**Verslag huishoudelijke elektrische installatie op laagspanning en zeer lage spanning****Algemeen:**

Referentie: 006-20260930-03	Datum controle: 30/09/2026
Keurder: 006

Eigenaar: Schepens Luc	EAN-code: 541448820056581506
Adres installatie: Hovesteenseweg 70, 2450 - Meerhout	Nummer teller(s): 1sag3200430052
Distributienetbeheerder installatie: Fluvius	
Datum uitvoering installatie:	☒ Vóór 01/10/1981 ☐ Tussen 01/10/1981 en 01/06/2020 ☐ Vanaf 01/06/2020
Type:	☒ Wooneenheid ☐ Niet-huishoudelijk ☐ PV ☐ Batterij ☐ Laadpaal

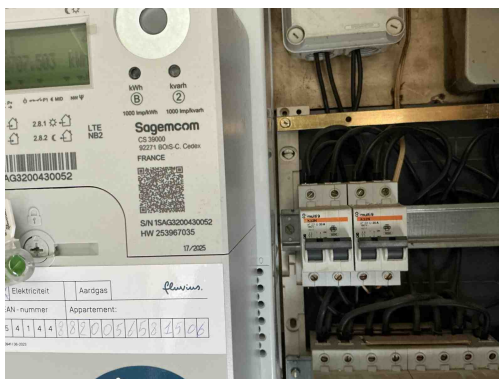
D24 - De differentieelstroombeschermingsinrichtingen die worden geplaatst in huishoudelijke installaties dienen tenminste van het type A te zijn (Boek 1: 5.3.5.3).

Opmerking: O.a. hoofddiff

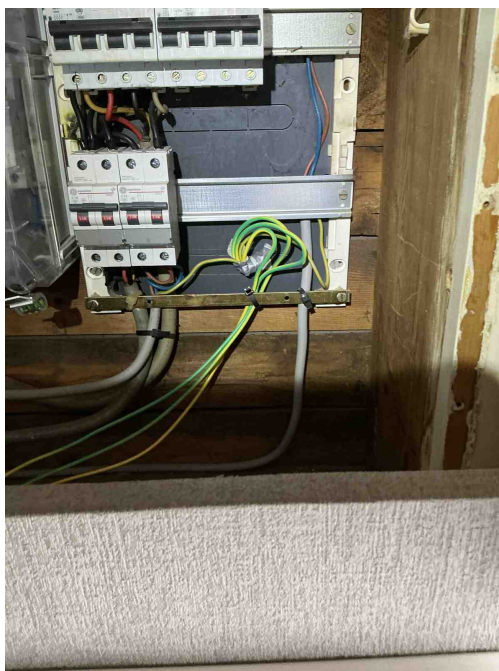
T21b - Het elektrisch materieel is niet geplaatst volgens de voorschriften van de fabrikant/ regels van goed vakmanschap. (Boek 1: 1.4.1.3) Oa kamgeleider niet afdoende afgedekt aan uiteiden. Zie kans op rechtstreekse aanraking plaatsingsfiche fabrikant.

Opmerking: O.a. bord2

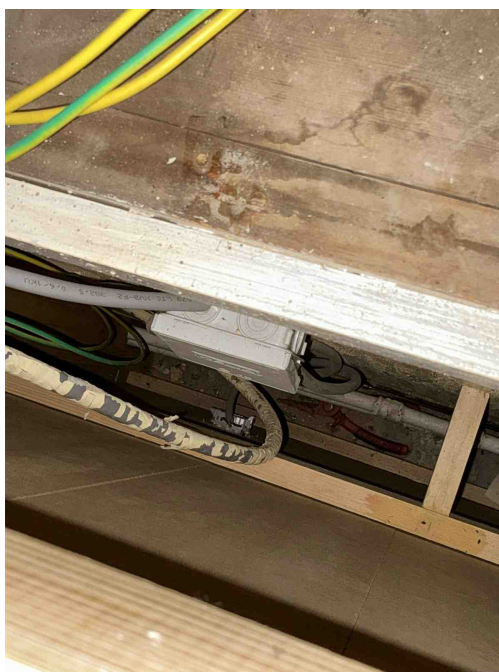
A01 - Een aardverbinding overeenkomstig de voorschriften ontbreekt (Boek 1: 5.4.2.1).
Opmerking: O.a. aansluitingen beschermingsgeleiders in bord2, aardverbinding ontbreekt

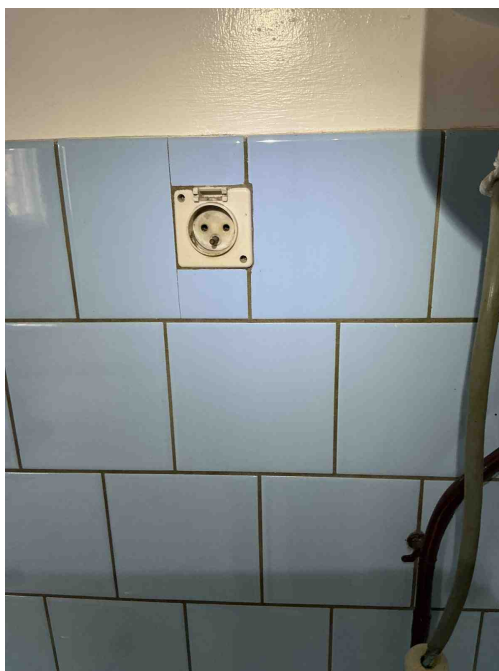
T07 - Inbouwcontactdozen en/of -schakelaars zijn niet voorzien van aangepaste inwerkdozen (Boek 1: 5.3.5.2/5.3.5.4).
Opmerking: O.a. slaapkamer 1

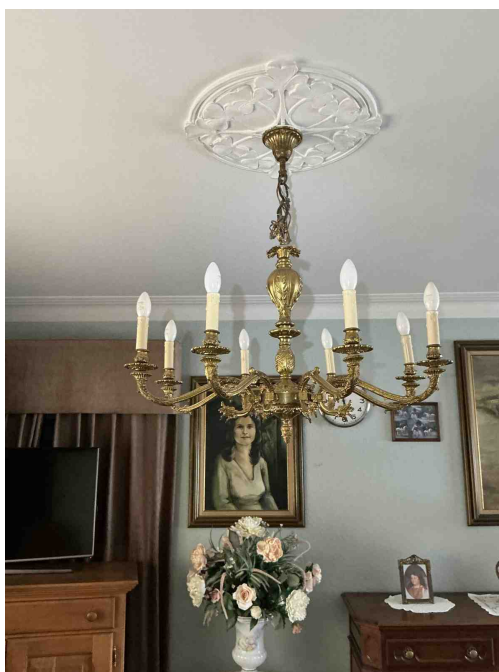
A16 - Er is geen continuïteit van de beschermingsgeleider van de contactdoos (Boek 1: 5.4.3.4).
Opmerking: O.a. keuken, badkamer

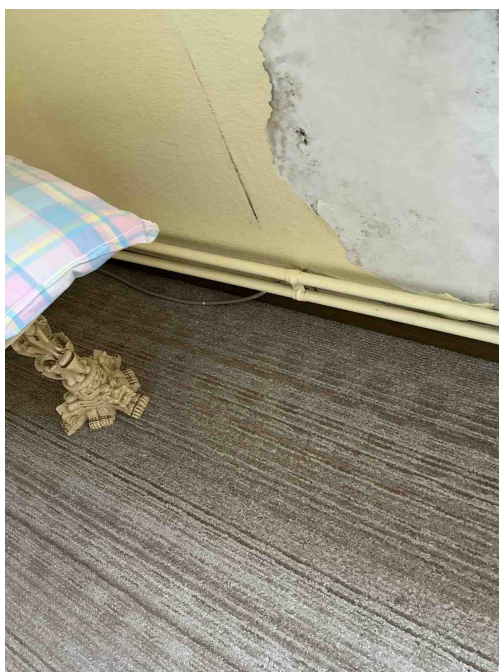
T24 - Het gebruik van elektrische machines of toestellen van klasse 0 en 0I is verboden. (Boek 1, Onderafdeling 4.2.4.3)
Opmerking: O.a. woonkamer, inkom

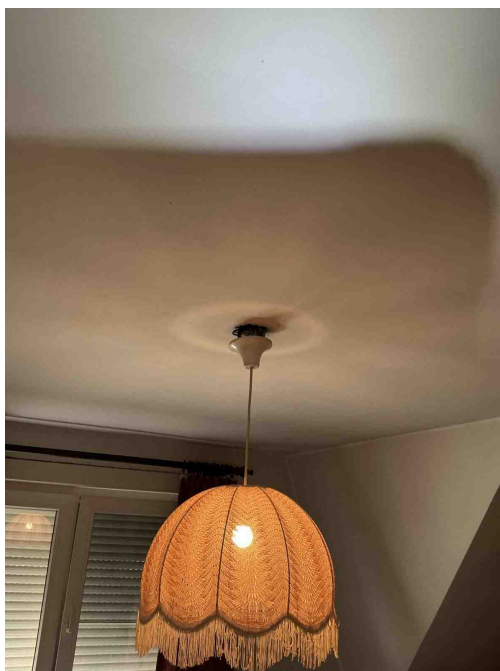
C13 - Onvoldoende bevestiging van de leiding(en) (Boek 1: 5.2.9.5).
Opmerking: O.a. slaapkamer1

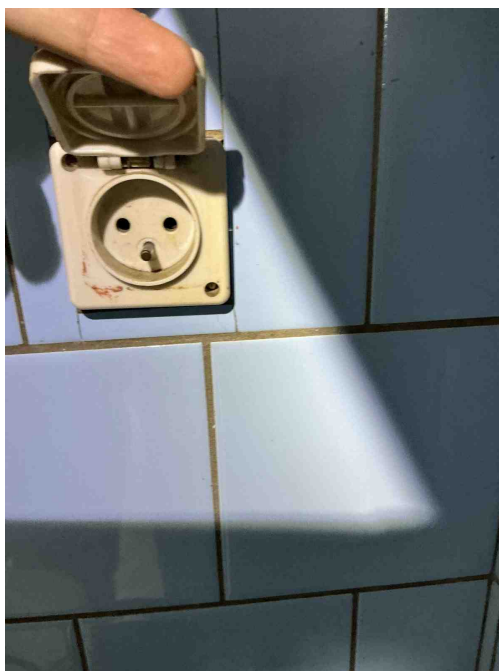
T21c - Het elektrisch materieel is niet geplaatst volgens de voorschriften van de fabrikant/ regels van goed vakmanschap. (Boek 1: 1.4.1.3) Oa armatuur niet degelijk bevestigd. Zie plaatsingsfiche fabrikant.

Opmerking: O.a., slaapkamer2

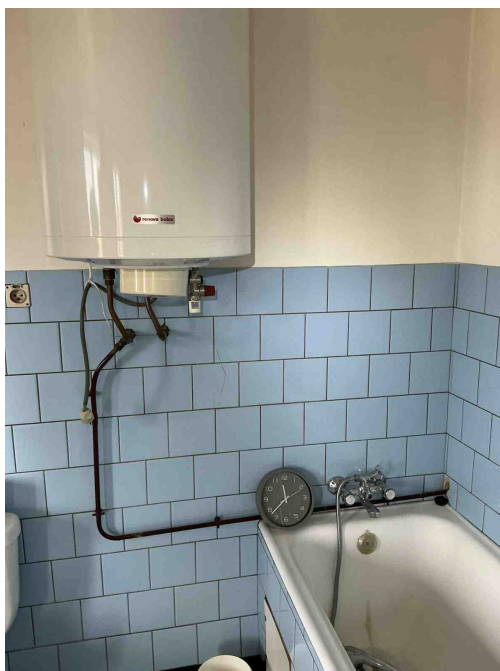
T11 - De contactdozen waarvan de toegekende stroomsterkte maximaal 16A en de toegekende spanning maximaal 250V bedraagt en niet bedoeld zijn voor de voeding van een of meerdere verbruikstoestellen voor een specifiek doel en niet geplaatst zijn in of op schakel- en verdeelborden, beschikken niet of IPXX-D (incl. gemeenschappelijke delen residentieel geheel) (Boek 1: 4.2.2.3/5.3.5.2).

Opmerking: O.a. badkamer

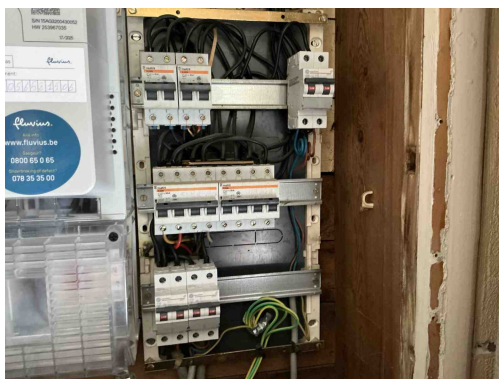
T22 - Het elektrisch materieel in volume 2 van de ruimte die een bad en/of douche bevat is niet in overeenstemming met het toegelaten materieel (nl. vaste machines of toestellen (incl. de contactdozen en bedieningstoestellen), contactdozen individueel beschermd door een beschermingstransformator met een vermogen van maximaal 100W, contactdozen beschermd door een differentieelstroominrichting met zeer grote gevoeligheid (10mA) en bedieningstoestellen gevoed op laagspanning). (Boek 1, Onderafdeling 7.1.5.3. (d))

Opmerking: O.a. boiler
